Projet de création du parc éolien de Feilluns sur la commune de Feilluns (Pyrénées Orientales)

N°MRAe : 2023APO16
N°saisine : 2021-10069

Avis émis le : 24 janvier 2023

Figure 2: Composition du projet

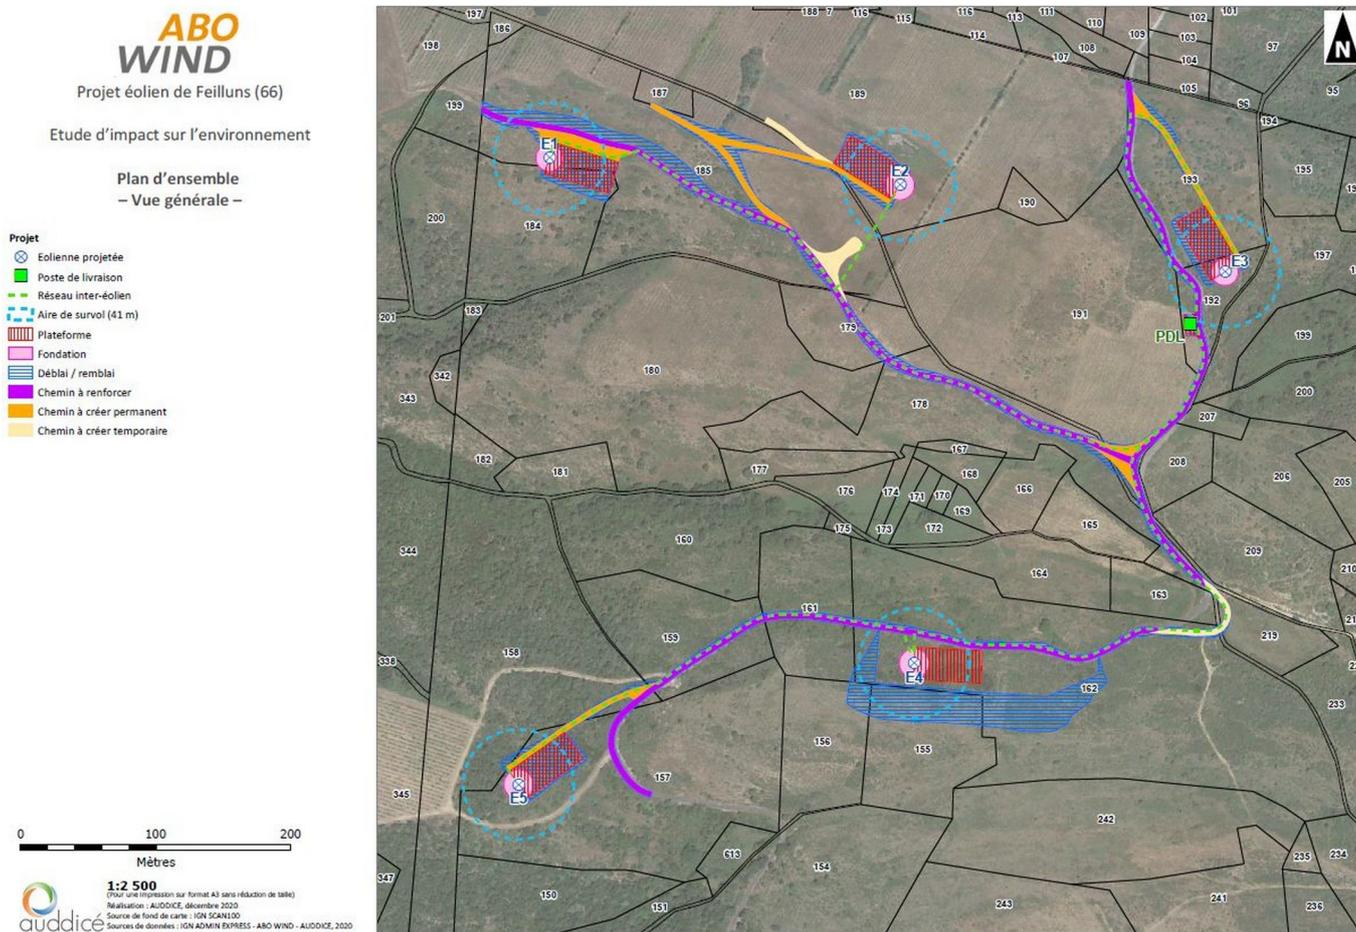
Le type d'éolienne envisagé répond au gabarit suivant : hauteur de mâts d'environ 84 m, diamètre du rotor de 82 m, hauteur maximale en bout de pale d'environ 125 m. La garde au sol (distance entre le bout de pale et le sol) est de 43 m. L'écart entre les éoliennes d'un même alignement est faible (varie entre 200 et 300 m).
